IMPIANTO EOLICO "CHIARAMONTI" DA 34 MW  
LOCALITÀ STRADA DI SANTA GIUSTA  
COMUNI DI CHIARAMONTI E PLOAGHE (SS)

#### ELABORATO R08

**Risposta alle richieste di  
Integrazioni trasmesse  
dall'Assessorato della Difesa  
Ambientale Regione Autonoma  
della Sardegna - prot. n. 196642 del  
01.12.2023**

Figura 2.1: inquadramento cavidotto interrato di connessione su catastale - F. 32 mappale 25

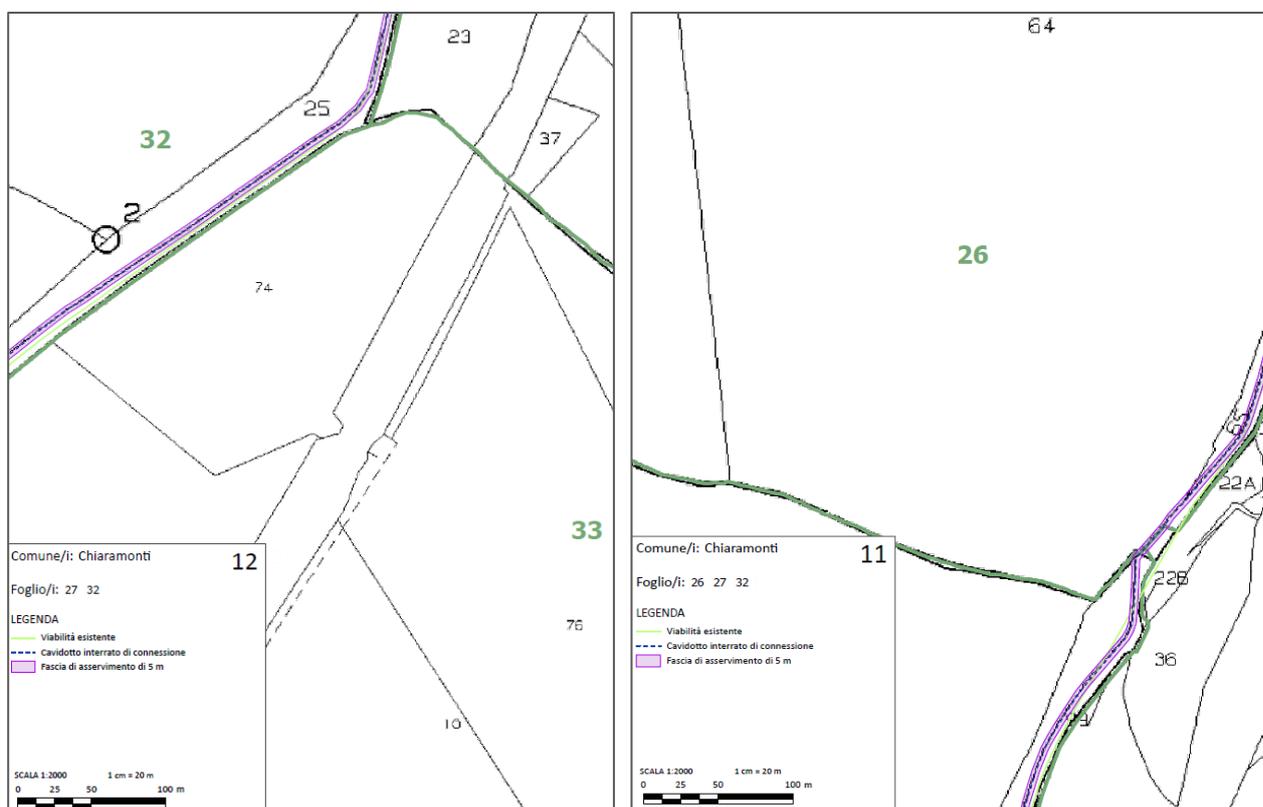
*“In riferimento alla procedura V.I.A. in oggetto si comunica che si è rilevato che almeno una parte del progetto ricade su un terreno accertato come aperto agli usi civici a favore dei cittadini residenti di Chiaramonti. Il terreno è distinto in catasto al F. 32 mappale 25.*

*Tuttavia, per quanto riguarda gli usi civici, non si sono potute esaminare tutte le eventuali interferenze delle opere previste in progetto in quanto, tra gli elaborati consultabili non è risultato presente il Piano particellare analitico.*

Si specifica inoltre che l’opera di progetto ubicata in corrispondenza del terreno distinto catastalmente al F. 32 mappale 25, risulta essere un tratto di cavidotto interrato di connessione come illustrato in Figura 2.1 e Figura 2.2.

Figura 3.1: Localizzazione dei punti individuati di interazione della viabilità di nuova realizzazione con la vegetazione arbustiva ed arborea esistente.

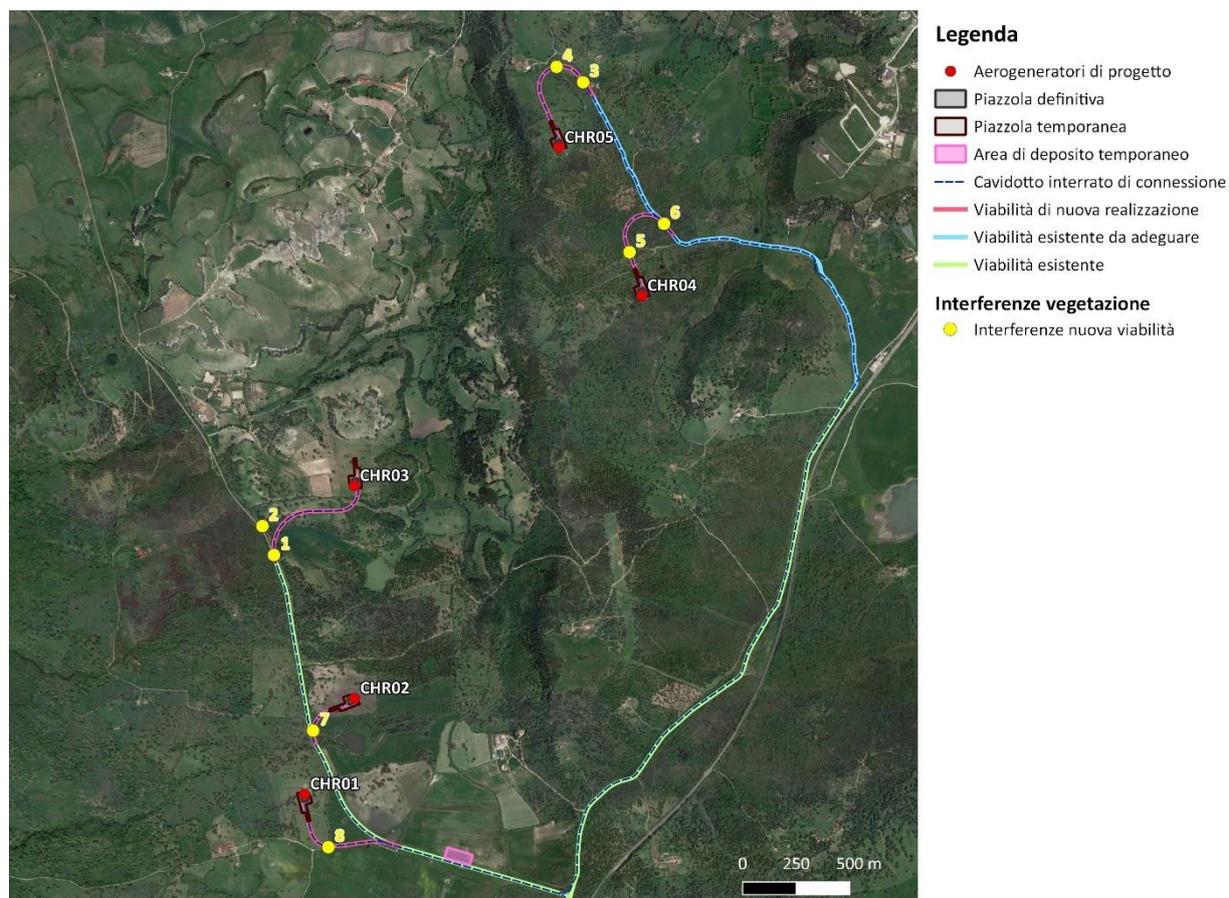
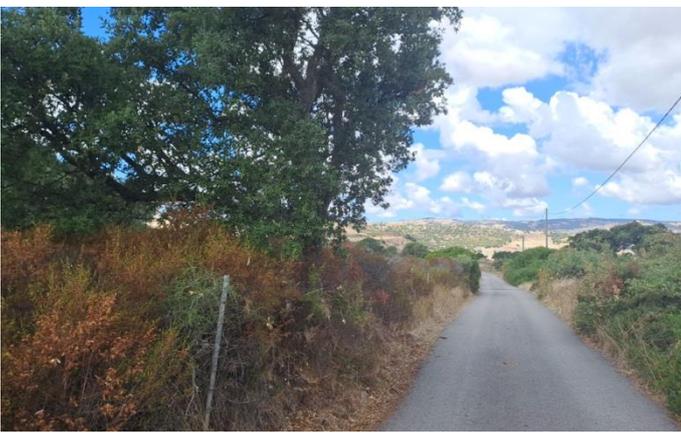
*“Nel caso in cui fosse necessario l’abbattimento di piante di sughera si renderà necessaria l’autorizzazione/parere di questo Servizio nei riguardi della L.R. n. 4/94 e per questo motivo, nell’eventualità, si renderà necessario un elaborato riportante numero e dimensione delle piante da abbattere con descrizione fotografica.”*

Per quanto riguarda la viabilità di nuova realizzazione le zone di interazione tra le opere e la vegetazione arboreo-arbustiva, la cui localizzazione è mostrata in Figura 3.1, sono analizzate in Tabella 3-1.

Tabella 3-3: Punti di interazione della viabilità di nuova realizzazione con la vegetazione arbustiva ed arborea esistente e possibili risoluzioni. Per la localizzazione si faccia riferimento alla Figura 3.1.

ID	HABITAT	RISOLUZIONE
1	Prati aridi mediterranei	Per la realizzazione della nuova viabilità che permetterà l'accesso alla WTG CHR03 si vedrà necessaria la rimozione di alcuni elementi arborei che ricadono nella fascia di confine tra un matorral di querce sempreverdi e prati aridi mediterranei. Al termine delle operazioni di cantiere, laddove necessario, saranno effettuate piantumazioni.
2	Prati aridi mediterranei	Per la realizzazione della nuova viabilità che permetterà l'accesso alla WTG CHR03 si vedrà necessaria la rimozione di alcune sughere (un esempio in foto) e di altri elementi arbustivi. Al termine delle operazioni di cantiere, laddove necessario, saranno effettuate piantumazioni.
3	Prati mediterranei subnitrofilo (incl. vegetazione mediterranea e submediterranea postcolturale)	Per la realizzazione della nuova viabilità di collegamento alla WTG CHR05, sarà necessaria la rimozione della Sughera visibile in foto e di parte della vegetazione erbaceo-arbustiva presente nei suoi pressi. Al termine delle operazioni di cantiere, laddove necessario, saranno effettuate ripiantumazioni.

4	Prati mediterranei subnitrofilo (incl. vegetazione mediterranea e submediterranea postcolturale)	La realizzazione della nuova viabilità di collegamento alla WTG CHR05, vedrà l'attraversamento di prati mediterranei con singoli elementi arborei ed arbustivi, rispettivamente sughere e lentischi; alcuni di questi esemplari saranno necessariamente rimossi. Al termine delle operazioni di cantiere, laddove necessario, saranno effettuate ripiantumazioni.
5	Pascolo alberato in Sardegna (Dehesa)	Per la realizzazione della nuova viabilità di collegamento alla WTG CHR04 sarà attraversata un'area in cui sono presenti boschi di Roverella. Laddove si renderà necessaria la loro rimozione e dove giudicato necessario, saranno effettuate ripiantumazioni.
6	Querceti a Roverella con <i>Q. pubescens</i> subsp. <i>pubescens</i> (= <i>Q. virgiliana</i> ), <i>Q. congesta</i> della Sardegna e Corsica	La realizzazione della nuova viabilità di collegamento alla WTG CHR04 vedrà l'attraversamento di una querceta. Alcuni esemplari di Roverella e di vegetazione di macchia mediterranea, così come una porzione di muretto a secco, saranno probabilmente rimossi. Al termine delle operazioni di cantiere, laddove necessario, saranno effettuate ripiantumazioni.

7	Prati mediterranei subnitrofilo (incl. vegetazione mediterranea e submediterranea postcolturale)	Per la realizzazione della nuova viabilità di innesto alla WTG CHR02 sarà attraversata un'area in cui sono presenti piccoli gruppi di sughere. Laddove saranno previsti espianti e dove necessario saranno effettuate ripiantumazioni.
8	Prati mediterranei subnitrofilo (incl. vegetazione mediterranea e submediterranea postcolturale)	Per la realizzazione della nuova viabilità di innesto alla WTG CHR01 sarà attraversata un prato delimitato da vegetazione arbustiva e qualche singolo individuo di Olivastro che verrà rimosso. La vegetazione arborea in foto non sarà toccata dal cantiere.

Figura 4.1: PAESAGGIO: Parte III del D.Lgs 42/2004 - Art. 136 e 157. Beni paesaggistici (Fonte: <http://www.sardegnaeoportale.it/webgis2/sardegnamappe/?map=fer>).

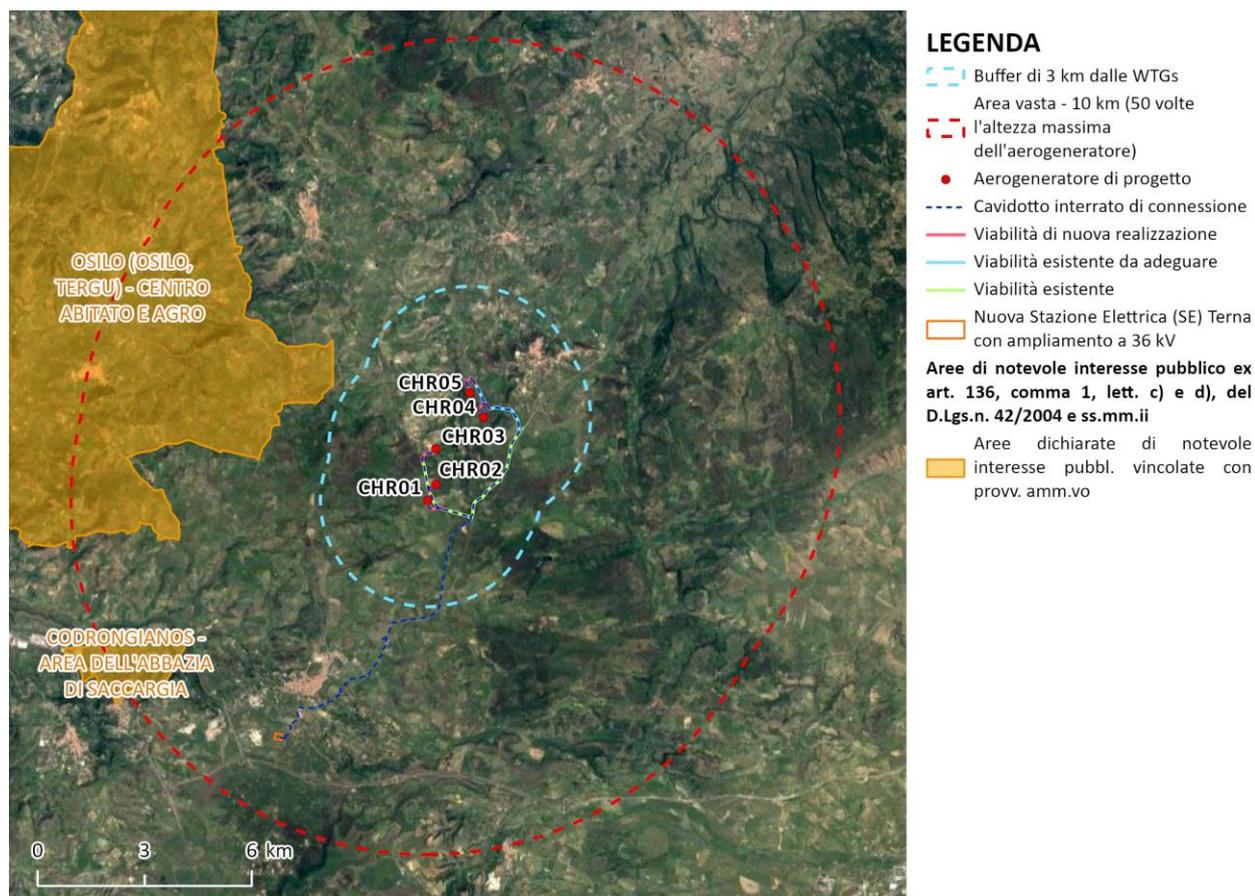
*"Si rileva che la distanza calcolata in applicazione delle linee guida ministeriali di cui al predetto D.M. Sviluppo economico ( $H$  totale aerogeneratore  $\times$  50) genera un buffer pari a 10.000 m (altezza mozzo 114 m + raggio rotore 86 m = 200 m  $\times$  50 = 10.000 m). Tale buffer va ad inglobare porzioni dei territori comunali di Osilo, Tergu e Codrongianos, soggetti a dichiarazione di notevole interesse pubblico ex art. 136, comma 1, lett. c) e d), del D. Lgs. n. 42/2004 e ss.mm.ii., per effetto dei seguenti provvedimenti, emessi ai sensi della L.1497/39:*

- D.M. 13.02.1968 (Osilo/Tergu) – Dichiarazione di notevole interesse pubblico dell'intero territorio comunale di Osilo, il cui limite di perimetrazione è ricompreso nel buffer generato da tutti gli aerogeneratori;
- D.M. 29.05.1974 – Dichiarazione di notevole interesse pubblico di una zona sita nel comune di Codrongianos, il cui limite di perimetrazione è ricompreso nel buffer generato dagli aerogeneratori CHR01; CHR02 e CHR03.

La successiva Figura 4.1 illustra i "Beni Paesaggistici" di cui all'art. 136 e 157 e le "Aree dichiarate di notevole interesse pubblico" individuati all'interno del buffer di 10 km (50 volte l'altezza massima dell'aerogeneratore), sulla base della cartografia delle aree non idonee della Regione Sardegna.

Come illustrato da tale cartografia, gli aerogeneratori in progetto non si sovrappongono a tali aree vincolate e sono inoltre localizzati ad una distanza superiore di **3 km** dalle stesse.

- circa 4,6 km a ovest dall'area denominata "OSLO (OSLO TERGU) Centro abitato e agro" istituita con DM 29/05/1974;
- circa 7,9 km a sud dall'area denominata "CODRONGIANOS - AREA DELL'ABBAZIA DI SACCARGIA" istituita con DM 13/02/1968.
